Radøy kommune

Saksframlegg

Byggesak Gbnr 28/101, 155 Kvalheim Nedre - dispensasjon frå arealføremål LNF, utnyttingsgrad og avstand nabogrense - klagehandsaming

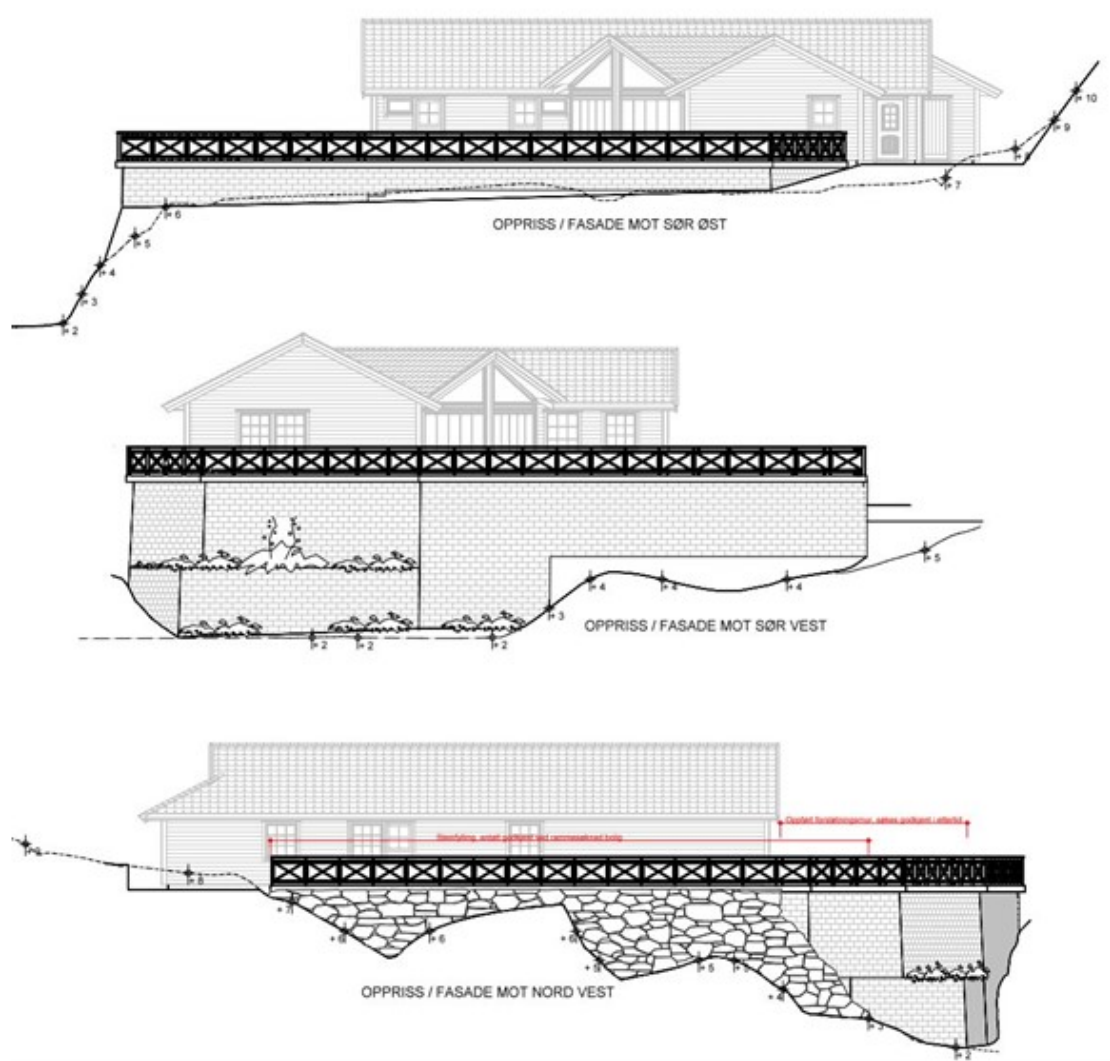
som er avhengig av dispensasjon fra avstandsbestemmelsene for å kunne godkjennes. Terrasse med rekkverk i samme områdesom har høyde mer en 0,5 m over terreng og er plassert med avstand mindre enn 4 m til grense mot bnr. 28 må også oppnå dispensasjon. Utstrekning av mur og terrasse som er avhengig av dispensasjon er vist med rød skåkravur på etterfølgende utsnitt av tegning. Minste avstand til grense mot bnr. 28 er ca. 0,5 m.

Det kjem fram av klagen at ansvarleg søker ikkje er samd i kommunen si vurdering. Det vert peika spesielt på at bustaden er ført opp i ein etasje, at størstedelen av terrassen har god kontakt med opphoveleg terreng og at oppfylling av terreng med markterrasse/gras/grus ikkje ville ha vore søknadspliktig.

Etter byggesaksforskrifta § 4-1 e) nr. 7 følgjer det at mindre fylling er unnateke søknadsplikta. For at fyllinga skal vere unnateke søknadsplikta må den ikkje vere meir enn 1,5 meter avvik frå opphoveleg terreng i tettbygd strøk og avstanden frå fyllingsfoten til nabogrensa må vere minst 1,0 meter. Dersom terrenget hadde blitt arbeidd med fylling på denne måten hadde eigedomen fått ei meir naturleg helling/oppbygging av terrenget enn det forstøtningsmurane gjer. På grunn av eigedomen sin topografi ville då heile fremste delen av terrassen mot sør vest vore ei skråning ned mot naustområdet.

Tiltaka som no er søkt legalisert inneber at eigedommen får eit BYA på ca 507 kvm og ei utnyttingsgrad på 33,77%. Dette er vesentleg meir enn det reguleringsplanen legg opp til med 25%. Kommunen er ikkje samd i at eigedommen hadde framstått som nedbygd i like stor grad dersom forstøtningsmurane og terrassane vart erstatta med fyllingar som er unnateke søknadsplikt og gras/markterrasse. Både volum og plassering nært sjø og nabogrensa inneber at tiltaket etter kommunen si vurdering er ruvande, overdimensjonert og bryt med tradisjonell byggeskikk både generelt og i dette byggefeltet spesielt.
